INFORME EVALUACIÓN TÉCNICA DEPARTAMENTO DE OPERACIONES BOMBERILES JUNTA NACIONAL DE CUERPOS DE BOMBEROS DE CHILE	Página 1 de 28
---	---	----------------

INFORME COMISIÓN TÉCNICA DE LA LICITACIÓN PÚBLICA N° 03/2023 CONTRATO DE SUMINISTRO PARA ADQUISICIÓN DE CARRO CON UNIDAD AÉREA PARA CUERPO DE BOMBEROS DE SAN FERNANDO.

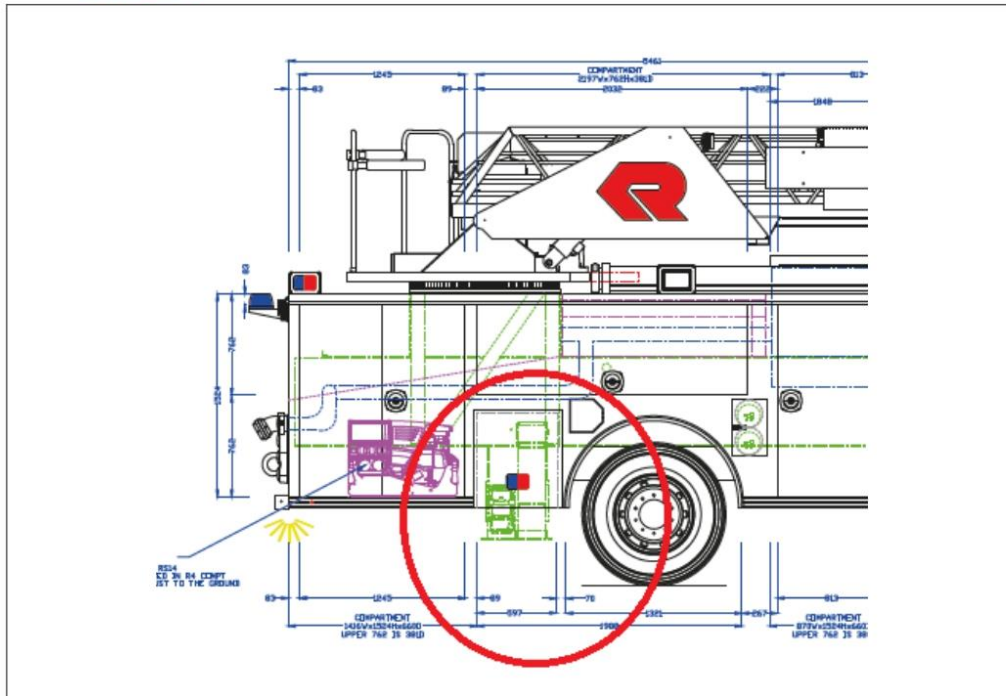
5. Sistema eléctrico	V/S	320 amp
5.2. Alternador		
<p>La característica descrita en la planilla de cumplimiento, no se refleja en las características descritas de la oferta.</p> <p>RESPUESTA:</p> <p>LA UNIDAD CONTARA CON ALTERNADOR 12V MARCA LEECE NEVILLE DE 320 AMPERIOS. EL ALTERNADOR INCLUIRÁ UN REGULADOR INTEGRAL AUTOEXCITADO. Se adjunta extracto de especificación de fabrica:</p>

<p>One (1) 08-00-0402</p> <p>ALTERNATOR</p> <p>The charging system shall include a 320-amp Leece Neville 12-volt alternator. The alternator shall include a self-excited integral regulator.</p> <p>One (1) 08-00-0101</p> <p>ELECTRICAL SYSTEM</p> <p>There shall be a 12-volt direct current single starting electrical system providing power to all components for the cab and chassis. The system shall feature:</p>		
<p>6.1. Luminosas</p> <p>6.1.3. Luces destellantes: Luces destellantes LED de 6" x 4" distribuidas de la siguiente manera</p>	<p align="center">V/S</p>	<p>. Luces destellantes: Luces de tipo LED destellantes bicolor en ambos costados según norma NFPA.</p> <p>Dos (2) luces de tipo LED destellantes bicolor en la parte delantera visibles desde el espejo retrovisor de un vehiculo menor.</p> <p>Luces de tipo LED destellantes bicolor ubicado en la parte trasera superior del vehiculo según norma NFPA</p>
